Avis délivré en date du 17 août 2020 de la Mission régionale d'autorité environnementale d'Île-de-France sur la réalisation d'un doublet géothermique à l'aquifère du Lusitanien avec une option de repli sur l'aquifère sus-jacent du Néocomien, dans le cadre de la demande d'autorisation d'ouverture de travaux miniers géothermique sur la commune de Châtenay-Malabry (92).

Avis de la MRAe en date du 17 août 2020 sur la réalisation d'un doublet géothermique à l'aquifère du Lusitanien avec une option de repli sur l'aquifère sus-jacent du Néocomien, sur la commune de Châtenay-Malabry (92)

Illustration 1 : Réseau de chaleur planifié sur la ZAC La Vallée
source dossier p.84

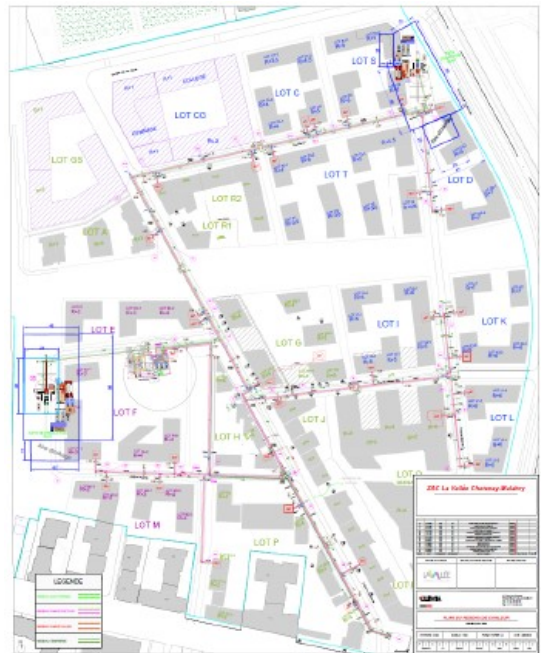
Pour la MRAe, le projet au sens du code de l'environnement est constitué de ces trois éléments indissociables. L'étude d'impact doit donc porter sur l'ensemble du réseau de chaleur urbain porté par Flowergy Chatenay-Malabry.

La MRAe recommande de compléter l'étude d'impact pour la faire porter sur le projet global incluant le doublet géothermique, la centrale thermique et le réseau de tuyauteries sous voiries qui constituent un ensemble indissociable pour fournir le service de chauffage urbain.

Illustration n°11 : source CFG

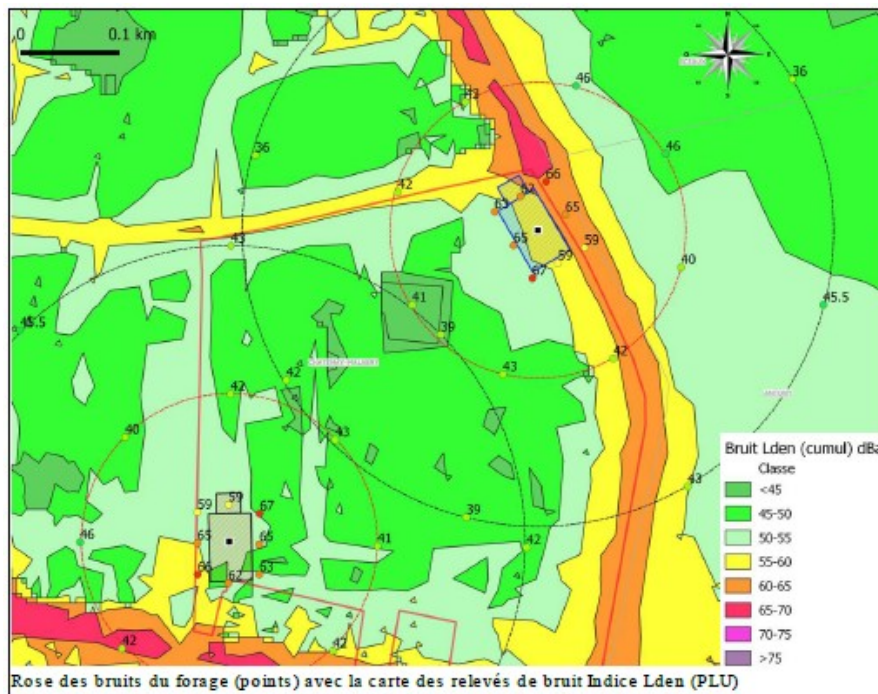
La MRAe note cependant que la description des différentes sources de bruit reste très générale, alors que certaines activités pourraient être très nuisantes. Par exemples, la « pose des casing » ne sera réalisée « uniquement le jour dans la mesure du possible ». Cette technique consiste à foncer un tube dans lequel le forage sera réalisé, si les matériaux du sols ne sont pas appropriés ; le fonçage est une activité qui peut générer des bruits et des vibrations du sol importantes.

La MRAe note que l'état initial de l'environnement sonore n'a pas encore été réalisé, portant notamment sur les zones à émergence réglementée qui pourraient être impactée, dont la liste n'est pas fournie par l'étude d'impact. Elle note aussi que les simulations d'impact sont établies pour la seule machine de forage, alors que d'autres sources de bruit sont évoquées par l'étude d'impact, sources a priori plus forte puisque l'étude préconise des restrictions la nuit pour ces activités. En conséquence, l'étude d'impact ne fixe pas d'objectifs d'émergence de bruits, prenant en compte la réalité du site, et se limite à rappeler l'obligation de respecter la réglementation.
